Oggetto: [ID_VIP: 9332] ALESSANDRIA (AL) – Progetto di un impianto solare agrivoltaico denominato "Spinetta Marengo Solar 1" di potenza massima complessiva di 21,245 MW e delle relative opere di connessione alla RTN.

Richiesta di chiarimenti e integrazioni alla documentazione di progetto.

ALESSANDRIA (AL), fraz. San Giuliano Nuovo
[ID: 9332] Procedura di Valutazione di Impatto Ambientale ai sensi dell'art.23 del D.Lgs.152/2006 relativa alla realizzazione di un impianto solare agrivoltaico "Spinetta Marengo Solar 1" di potenza massima complessiva di MW 21,245 e delle relative opere di connessione alla RTN, da realizzarsi nel comune di Alessandria.

COMUNICAZIONE - richiesta integrazioni

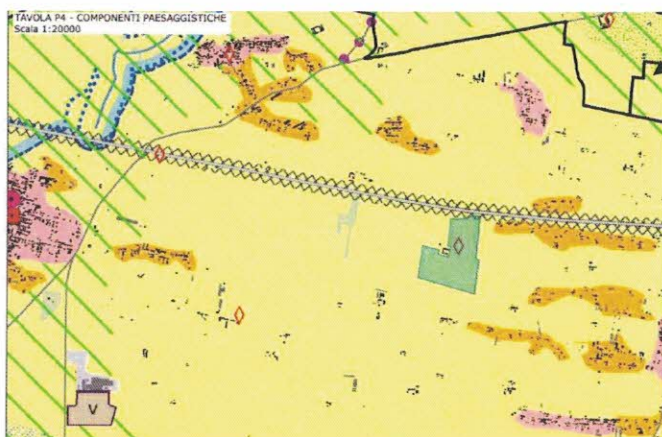
- "Aree ed elementi di specifico interesse geomorfologico e naturalistico con rilevanza visiva - rappresentato dal "Platano di Napoleone".

2.1.a) Con riferimento ai beni paesaggistici interessati dal progetto, ed in particolare gli alberi monumentali oggetto di Dichiarazione di notevole interesse pubblico dei tre platani sorgenti ai lati del ponte di Marengo ex DM 15 aprile 1955;

Data la notevole prossimità degli alberi monumentali alla tratta che sarà interessata dall’interramento della linea e ai rischi di impatto evidenziati nella stessa documentazione progettuale;

Si rileva che risulta necessario approfondire l’esame dell’area specifica di intervento di scavo precisando le modalità di allestimento del cantiere in prossimità dei suddetti alberi monumentali, nonché le eventuali specifiche misure atte a garantire la tutela dell’apparato radicale e dell’integrità degli esemplari arborei nel loro complesso.

5. Con riferimento alle possibili interferenze con la consistenza degli alberi monumentali , da preservare nella loro integrità, sia approfondito l'esame dell'area specifica di intervento di scavo precisando le modalità di allestimento del cantiere in prossimità dei suddetti alberi monumentali, nonché le eventuali specifiche misure atte a garantire la tutela dell'apparato radicale e dell'integrità degli esemplari arborei nel loro complesso.

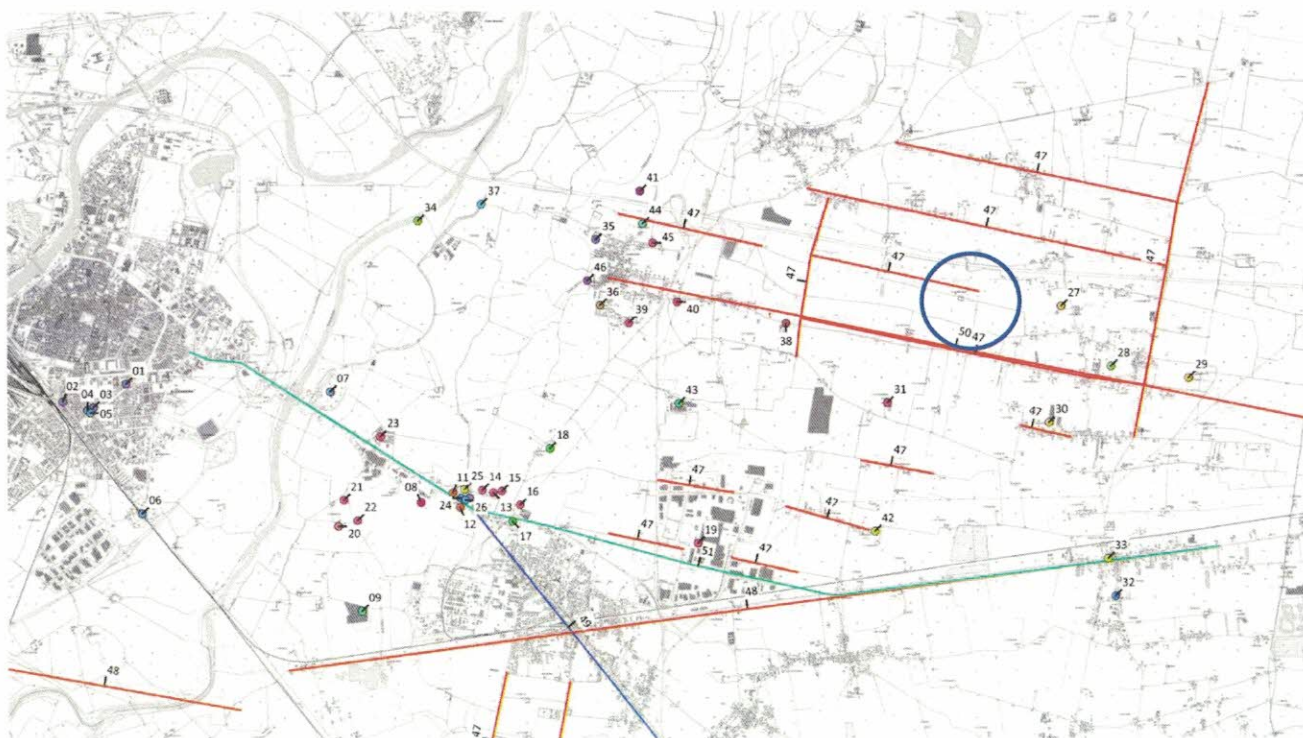
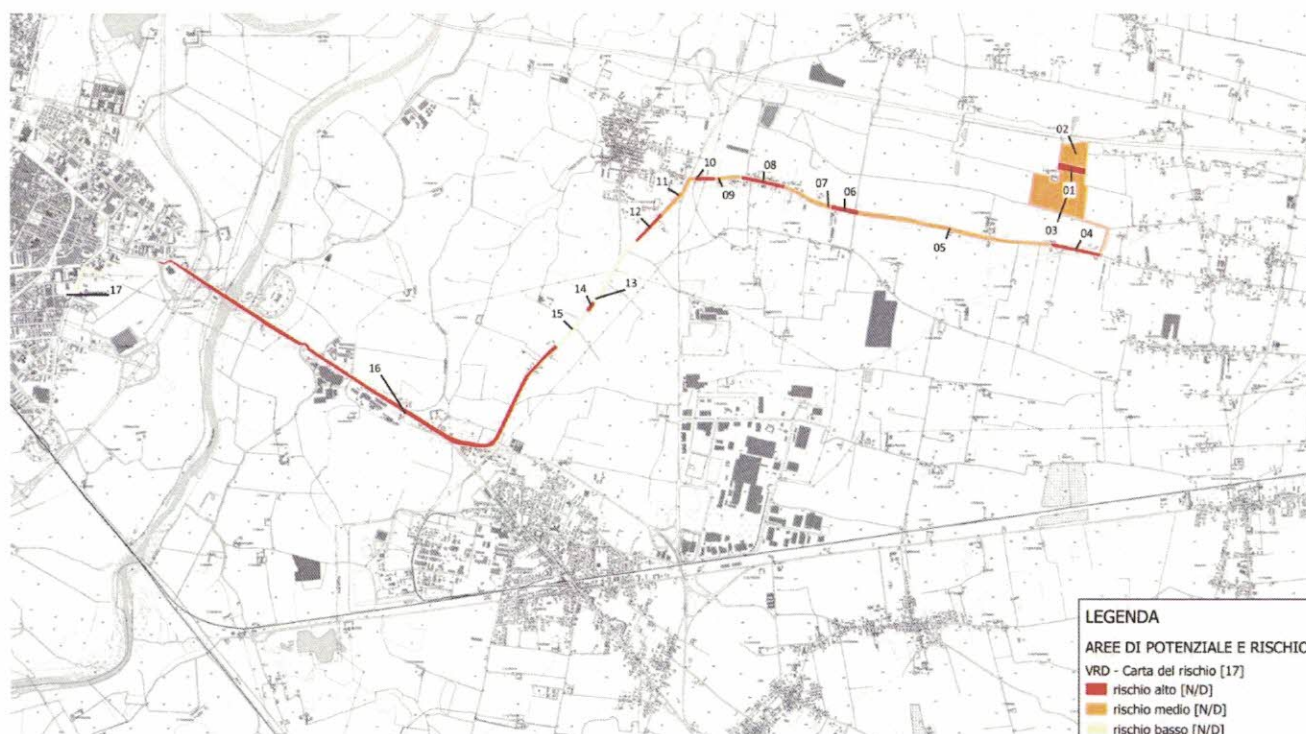
Si deve evidenziare, inoltre, che **l'effettivo impatto archeologico (in rapporto all'entità degli scavi in programma) del progetto qui esaminato è oggetto di valutazione da parte di questa Soprintendenza nell'ambito della separata procedura di Verifica Preventiva dell'Interesse Archeologico** – d'ora innanzi, anche denominata VPIA – per la quale il Proponente ha presentato separata istanza in data 21/12/2022 (v. *infra*). Infatti, come previsto dall'art. 5 comma 1, lettera g) del D.Lgs. 152/2006 "ai fini del rilascio del provvedimento di VIA gli elaborati progettuali presentati dal proponente sono predisposti con un livello informativo e di dettaglio almeno equivalente a quello del progetto di fattibilità come definito dall'articolo 23, commi 5 e 6, del decreto legislativo 18 aprile 2016, n. 50", ivi inclusa la VPIA. Nel rispetto di tale previsione,

Pur considerato che, alla luce degli aggiornamenti normativi recentemente apportati dall'art. 19 comma 2 del D.L. 13 del 23/02/2023 al D.Lgs. 152/2006 – che in particolare ha introdotto il comma 2-*sexies* all'art. 25 (“in ogni caso l'adozione del parere e del provvedimento di VIA non è subordinata alla conclusione delle attività di verifica preventiva dell'interesse archeologico ai sensi dell'articolo 25 del decreto legislativo 18 aprile 2016, n. 50 o all'esecuzione dei saggi archeologici preventivi prevista dal decreto legislativo 22 gennaio 2004, n. 42”), si ritiene che **l'esecuzione delle indagini preventive di cui sopra e il completamento della VPIA anche successivamente alla conclusione del presente procedimento e comunque prima dell'avvio dei lavori debbano garantire la compatibilità del progetto con elementi del patrimonio archeologico eventualmente presenti nel sottosuolo.** Si ritiene infatti altamente probabile – viste le caratteristiche dei precedenti rinvenimenti effettuati nel territorio in questione – che l'interesse archeologico di questi ultimi si esaurisca attraverso l'indagine stratigrafica esaustiva e pertanto allo stato attuale non si ravvisano radicali situazioni di assoluta incompatibilità con il progetto in discussione.

7. con riferimento alla possibile necessità di condurre indagini stratigrafiche in estensione nelle aree interessate dal progetto allo scopo di indagare esaustivamente eventuali evidenze archeologiche individuate durante l'espletamento della separata procedura di VPIA, siano previste a tale scopo idonee risorse economiche nelle successive fasi progettuali;

8. lo *Studio di Impatto Ambientale* sia aggiornato esplicitando una, sia pur sintetica, valutazione dell'impatto archeologico potenziale del progetto anche facendo espresso rinvio alla relazione archeologica preliminare acclusa al progetto.
